# 女川原子力発電所2号機 工事計画認可申請の補正について

2021年11月24日  
東北電力株式会社

## <工事計画認可申請の今回の補正の概要>

図 燃料集合体相対変位と制御棒挿入時間の関係

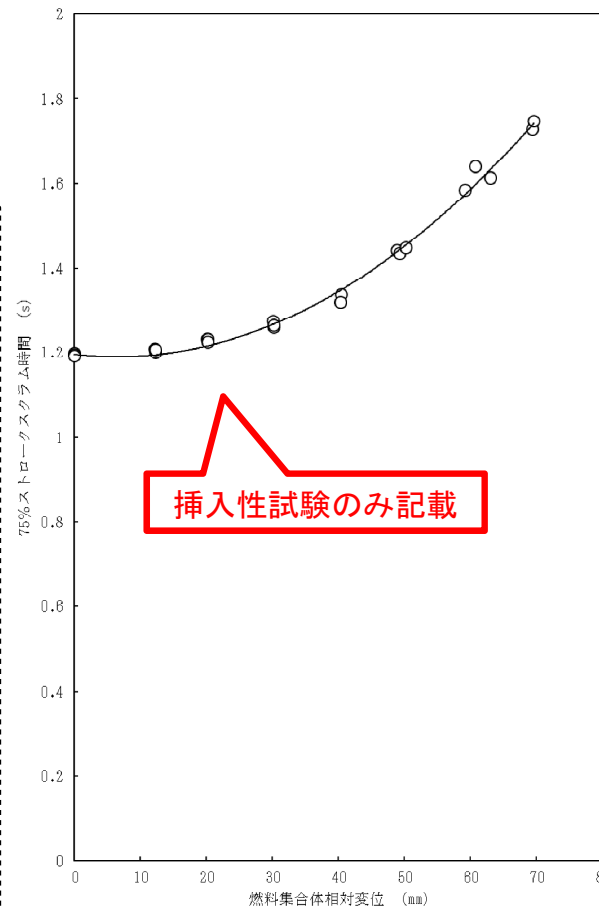
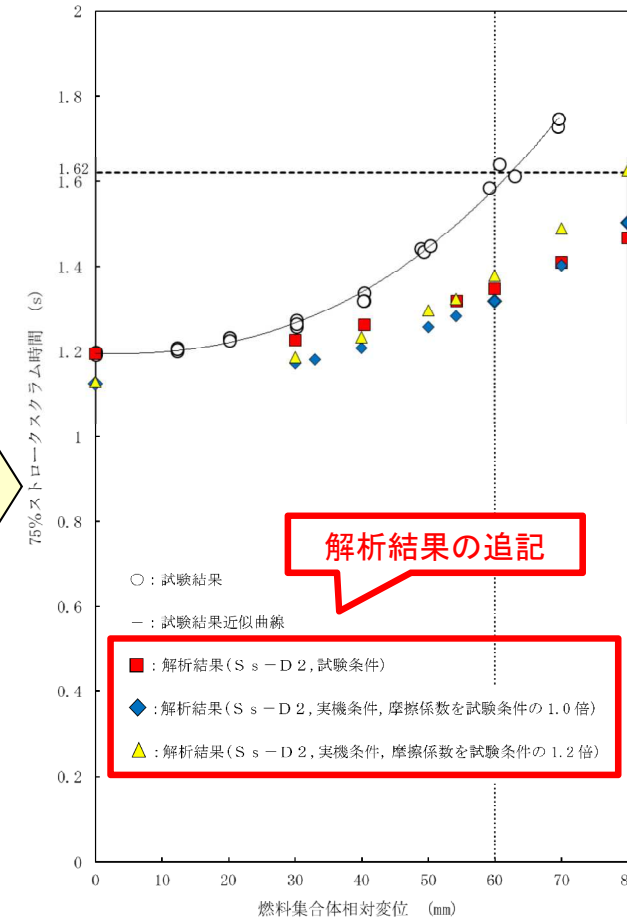
新たに策定した基準地震動 $S_s$ においても制御棒が規定時間内に挿入されることを確認するため、保守的な条件で制御棒挿入性試験を実施した。その制御棒挿入性試験の保守性を確認するため、試験条件と実機条件に対する制御棒挿入性解析を実施し、その確認結果を定量的に追記した。

## 補正書抜粋(要目表、基本設計方針)

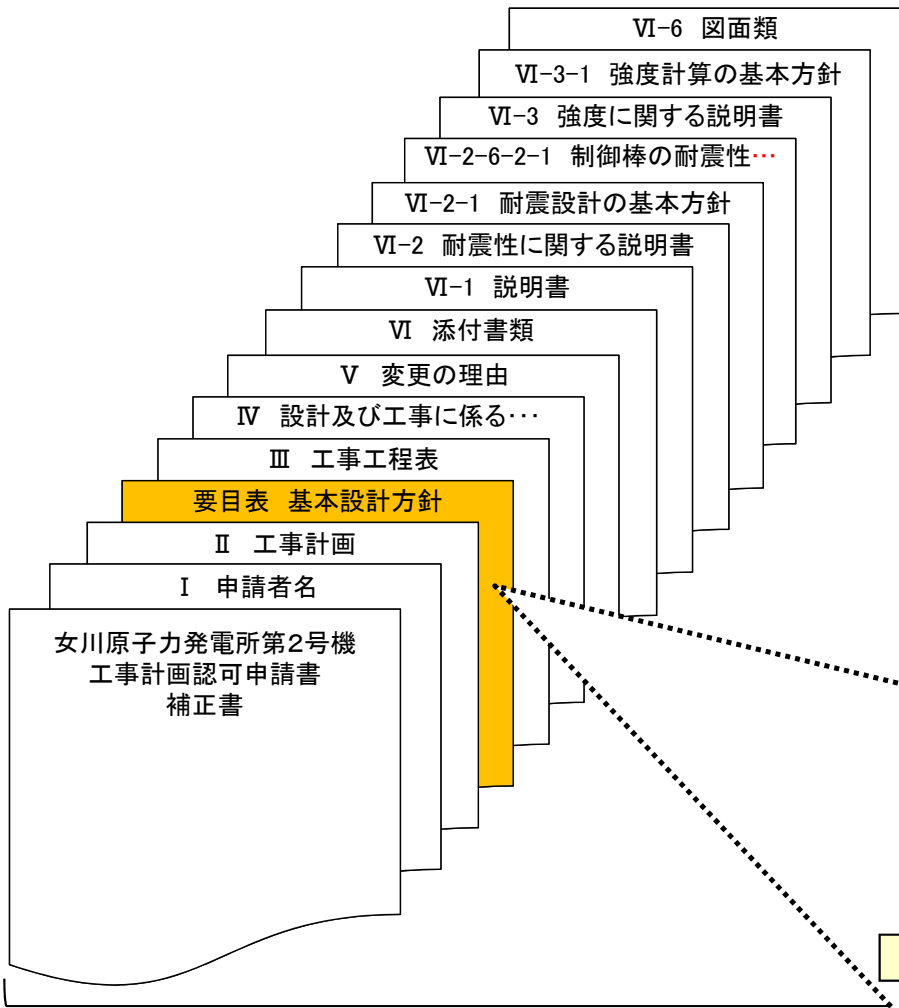
サプレッションプール水貯蔵系※の主配管の要目表について、撤去と廃止の範囲を明確化し、開口部に閉止処置を行うことを注記として追記した。

\*8 : 第1号機設備との取合い部で切断をする。また、廃止する設備は開口部に閉止処置を行う。
